# BOSTOENSITE & N466 infrastructuurwerken

Hierna volgt een een samenvatting uit het MOBER document met onze bemerkingen/aandachtspunten in het **geel** aangeduid.

# BEZWAARSCHRIFT BOSTOENSITE & INFRASTRUCTUURWERKEN AAN DE N466

FIG 20

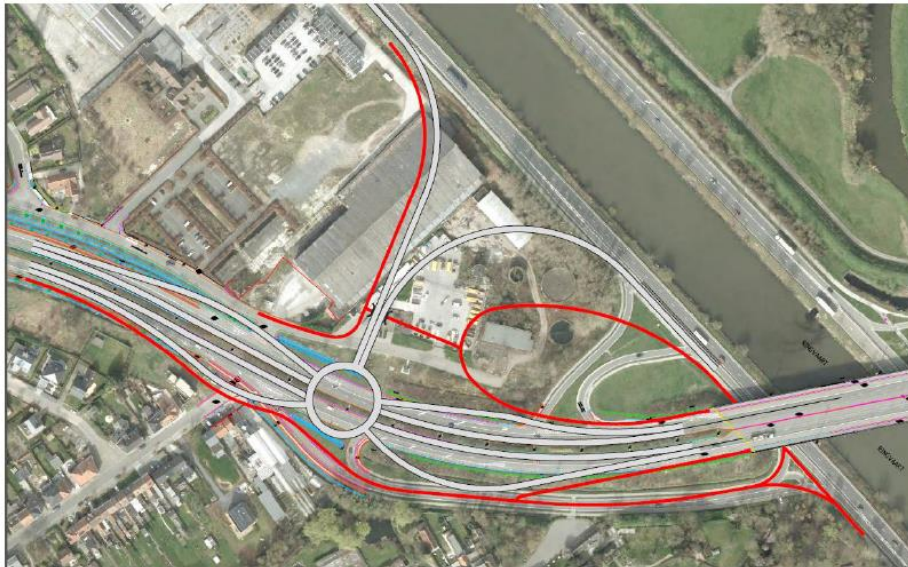
Fietspad => Zie rode lijnen.

Dat zegt natuurlijk nog niets over de verkeersveiligheid van het geheel voor de fietsers, en de mogelijke afstand die fietsers extra zullen moeten omrijden.

**FIG 28**

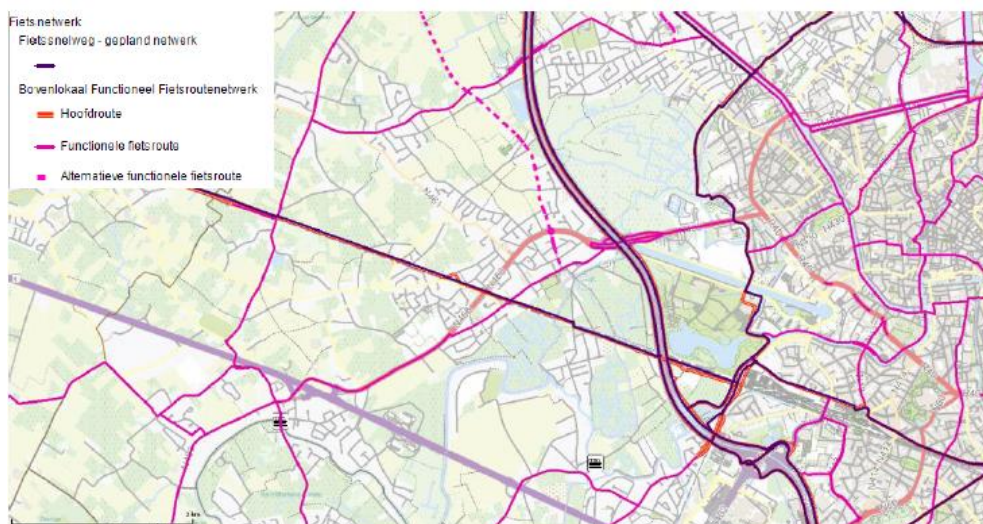
Aan de primaire fietsroute richting R40 wordt geen aandacht besteed. Hier kiest men opnieuw voor conflict oversteekplaatsen voor de fietser. Geen veilige oversteek voor fietsers over de R4. Een fietsbrug kan aansluiting geven op de Westerringspoor fietsroute die de Watersportbaan kruist en een snelle veilige fietsverbinding zal bieden naar het Sint-Pietersstation en naar Brugse Poort.

Er is geen duidelijkheid over of sprake van een toekomstige verbetering van de bestaande fietsinfrastructuur langs de N466 naar huidige normen.
